改善箇所説明図

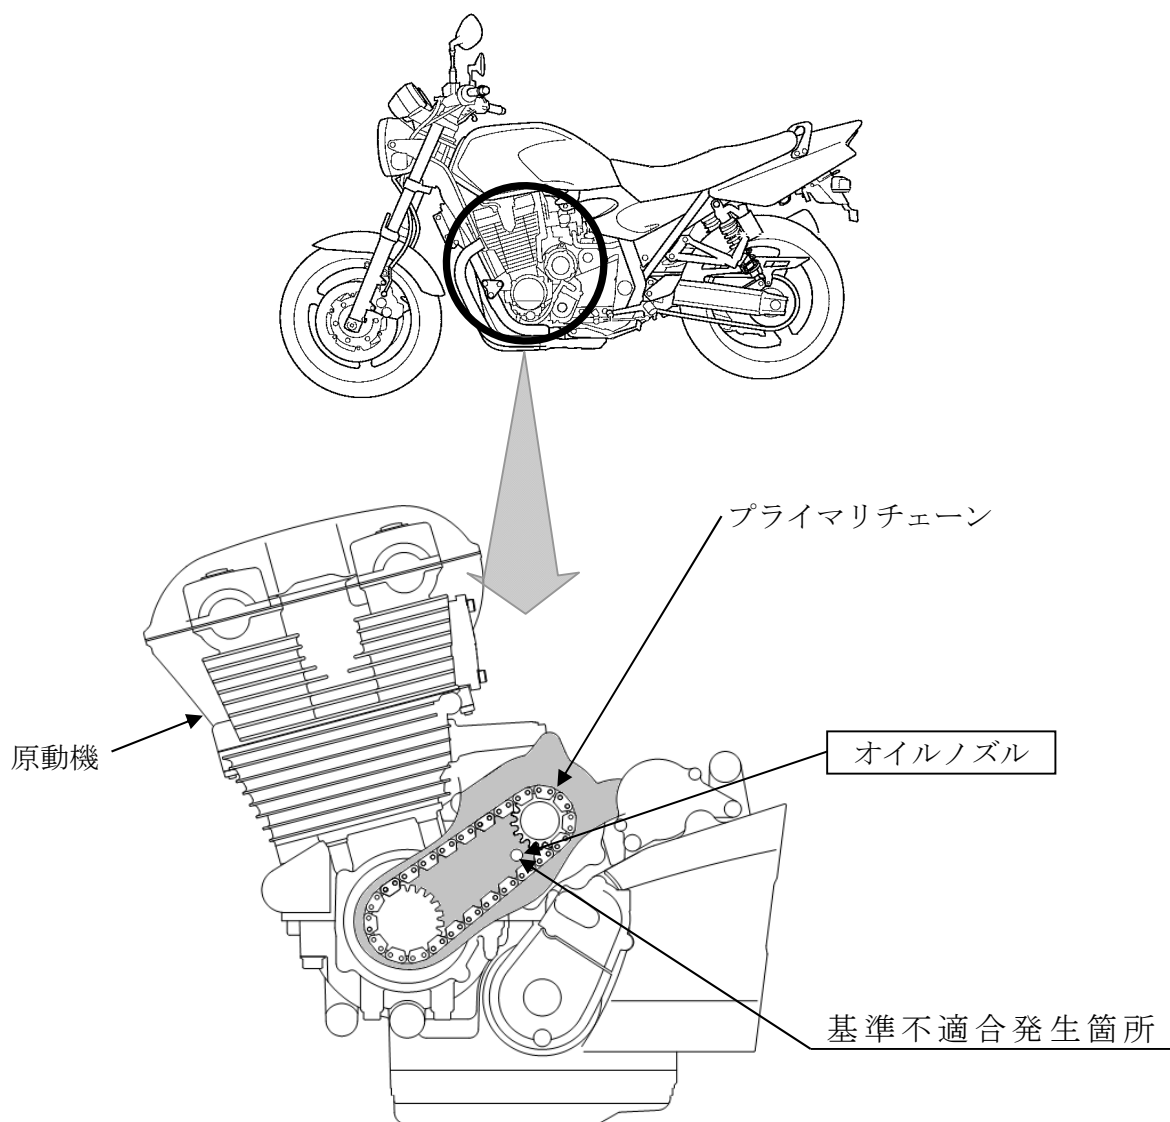
原動機において、プライマリチェーンとオイルノズルの隙間に余裕がないため、使用過程でプライマリチェーンが伸びてオイルノズルと接触することがある。そのため、そのまま使用を続けると、オイルノズルが原動機内に脱落して、クランクケースとクランクシャフトの間等にかみ込むと、最悪の場合、走行中にエンジンがロックして再始動出来なくなるおそれがある。

改善の内容：全車両、オイルノズルを対策品と交換する。

識別：サイドスタンド取り付け部付近に白ペイントを塗布する。
